Věc: Rekonstrukce traťového úseku Vlkov u Tišnova (mimo) - Křižanov (mimo)

Vysvětlení/ změna/ doplnění zadávací dokumentace č. 14
ve smyslu § 98 a § 99 zákona č. 134/2016 Sb., o zadávání veřejných zakázek, ve znění
pozdějších předpisů (dále jen „ZZVZ“)

SO 02-23-05

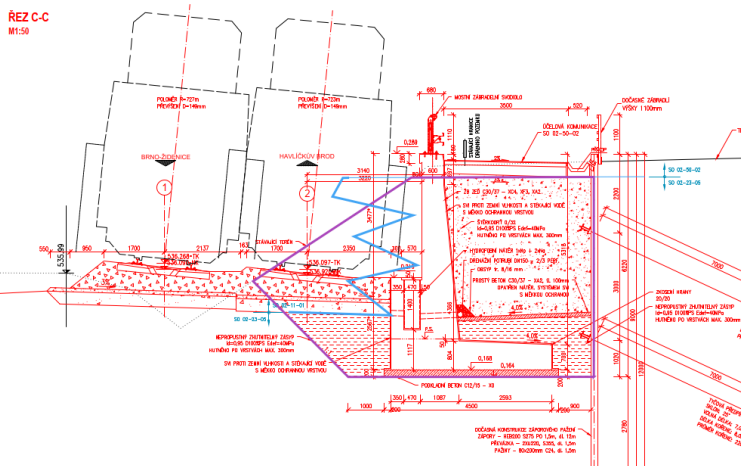
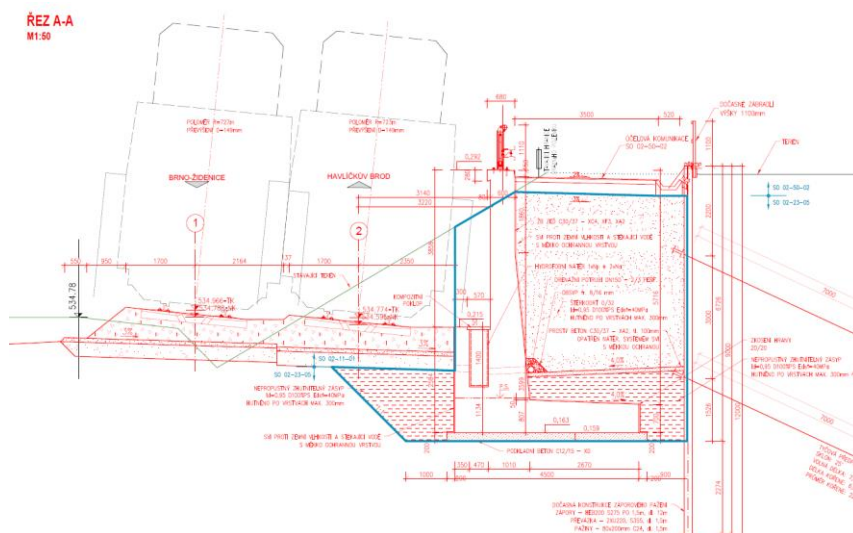
Na základě doplnění rozhraní výkopů do řezu v odpovědi na dotaz č. 120, žádáme projektanta
o určení svislého rozhraní (modře) kopaného průřezu (fialově) pro výstavbu SO 02-23-05.

Domníváme se, že ve VV chybí cca 2000 – 2500 m³ výkopů, ale možná je obsaženo v jiném
SO, z výpočtů u položky nelze jasně definovat, protože je elektronicky oměřeno.

Svislé rozhraní je schematicky znázorněno na přiloženém řezu (modrá čára). Zmíněná chybějící část výkopů je obsažena ve VV kolejového spodku.
